Sicherheitsinformation

Eingeschränkte Nutzung der Behandlungsstühle 500 XLE mit den Seriennummern 2000-4506

Anlage zu: Sicherheitsinformation-Behandlungsstühle 500 XLE-SN 2000-4506-31.05.2023

Ergänzende Anwendungshinweise zu den Abschnitten
Wartung, Ersatzteilliste und Austausch einer Komponente

VERBOTEN - Kritische Lagerungspositionen!

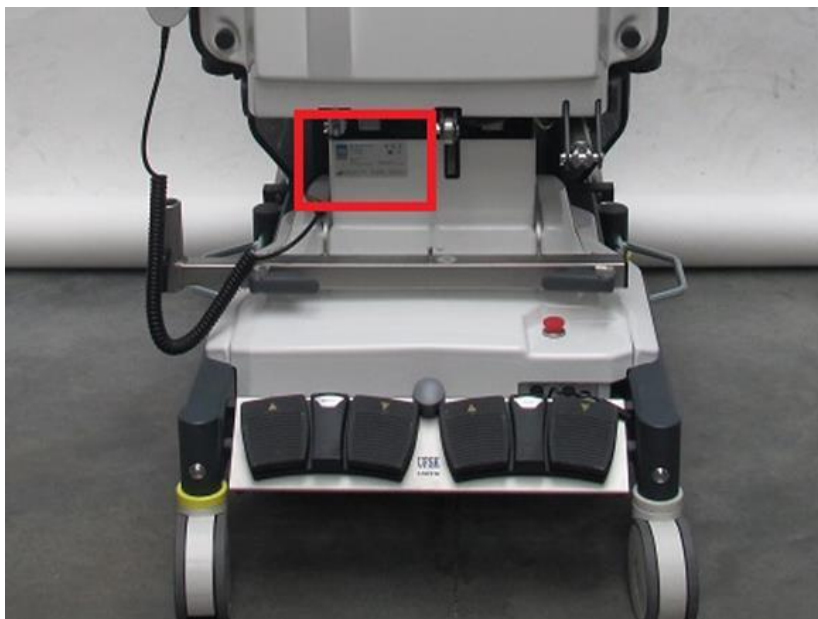
VERBOTEN! Die Schrägstellung des Sitzteils durch Ausfahren des Sitzteilantriebs ist verboten. Eingespeicherte Memory-Positionen müssen angepasst werden.

Bei Nicht-Einhalten der sicheren Lagerungspositionen kann es im „worst case“ zu einer Trennung des Sitzantriebes kommen.

ACHTUNG! Das Sitzteil muss in waagerechter Position zum Boden stehen (siehe grünes Polster), der Sitzteilantrieb verbleibt dabei in eingefahrener Position (grün markierte Komponente). Verstellfahrten wie z.B. in die Reset-Position sind weiterhin möglich (siehe grau dargestellte Verstellpositionen von Rücken- und Beinteil).
